INSTALLATIONS ÉLECTRIQUES À BASSE TENSION ET À TRÈS BASSE TENSION (Livre 1 – AR 08/09/2019)

Adresse du contrôle:	Rue des Fleurs 15, 6150 ANDERLUES		
Code EAN installation:	541 449 020 709 816 668		
Tarif compteur(s):	Compteur intelligent (numérique)		
Numéro compteur(s):	1SAG1100404155	GRD:	ORES
Index compteur(s):	1.8.1/ 010992,462 1.8.2/ 015602,116 2.8.1/ 002514,191 2.8.2/ 000903,389	Type de locaux:	Maison
Type d'installation:	Unité d'habitation

Conformément aux prescriptions du Livre 1 – Installations à basse tension et à très basse tension – Procédure interne QPRO/ELE/001			
Type de contrôle:	Visite de contrôle (6.5)		
Date de réalisation:	☐ Avant le 01/10/1981	☒ Après le 01/10/1981 et avant le 01/06/2020	☒ Après le 01/06/2020
Notes:	Voir rubrique "CONSTATATIONS - Remarques"		
Dérogations (Partie 8):	Non appliquées		
Réinspection au rapport:	/

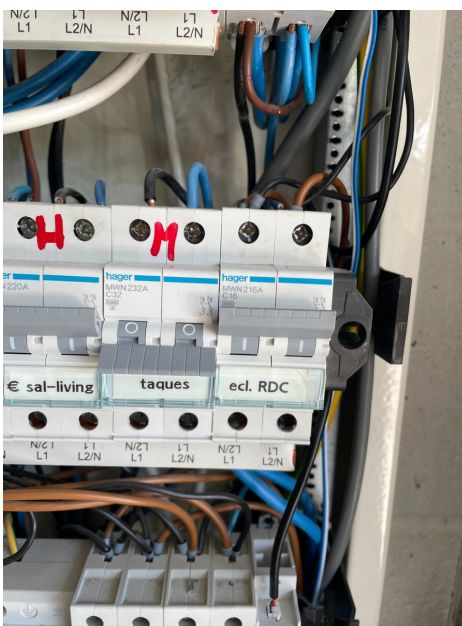
Explication: Prise à coté du bain (voir photo.)

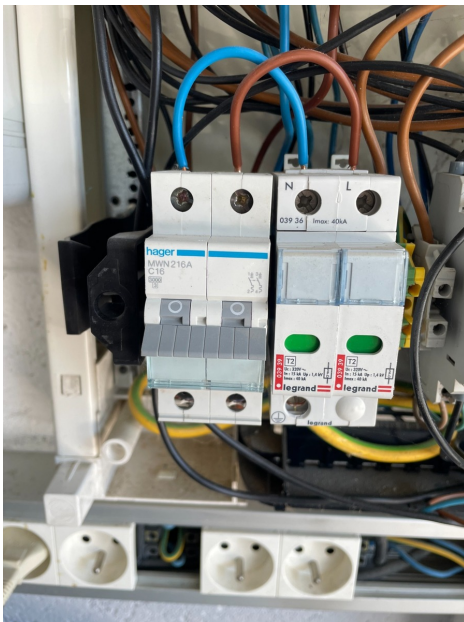
Explication: Prises sous-sol (voir photos.)

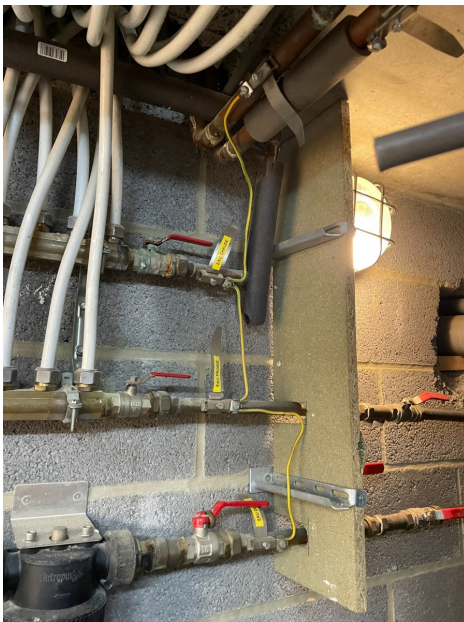
Explication: Voir tableau (photo.)

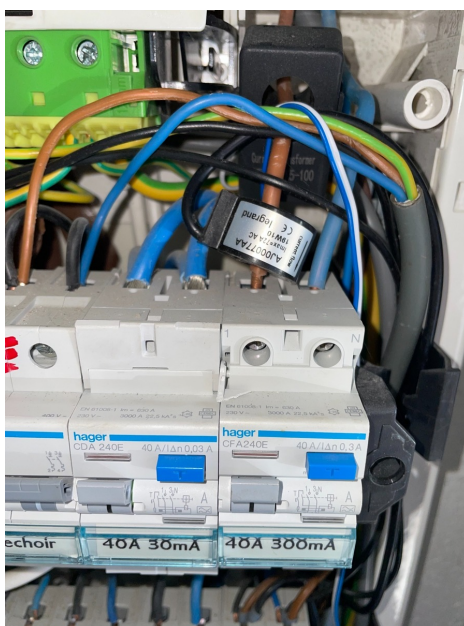
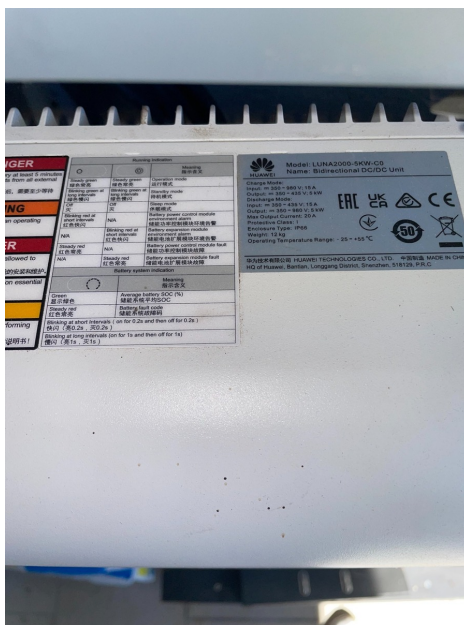
- 4.08. - Les ouvertures non utilisées du tableau de répartition et de manoeuvre (entrée de câbles, plaque de protection,...) doivent être obturées correctement. (Livre 1, Sous-section 4.2.2.3./5.3.5.1. (a))
- 4.10B. - L'indication de la tension d'alimentation n'est pas présente sur chaque tableau de répartition et de manoeuvre. (Livre 1, Sous-section 3.1.3.3. (a))
- 4.13. - L'introduction des conducteurs et câbles électriques dans le tableau de répartition et de manoeuvre doit être effectuée selon les règles de l'art. (Livre 1, Sous-section 5.2.9.3./5.2.9.5.)
Explication: Voir photo. (manque tous les press-étoupe)

- 7.04. - Les interrupteurs, socles de prises de courant ou boîtes de dérivation doivent être réarrangés et/ou refixés selon les règles de l'art. (Livre 1, Sous-section 1.4.1.3.)
Explication: Refixer les prises chambre
- 7.04A. - Les interrupteurs, socles de prises de courant,... doivent être munis des plaques de recouvrement nécessaires. (Livre 1, Sous-section 1.4.1.3.)
Explication: Garage (voir photo.)
- 7.05. - Les connexions ne sont pas réalisées selon les règles de l'art. (Livre 1, Section 5.2.6.)
 - Dans les boîtes de jonction, de dérivation et de tirage, les conducteurs ou les câbles restent accessibles et les raccords en T et en L sont interdits. (Livre 1, Sous-section 5.2.9.3. (i))Explication: Sous-sol (voir photo.)
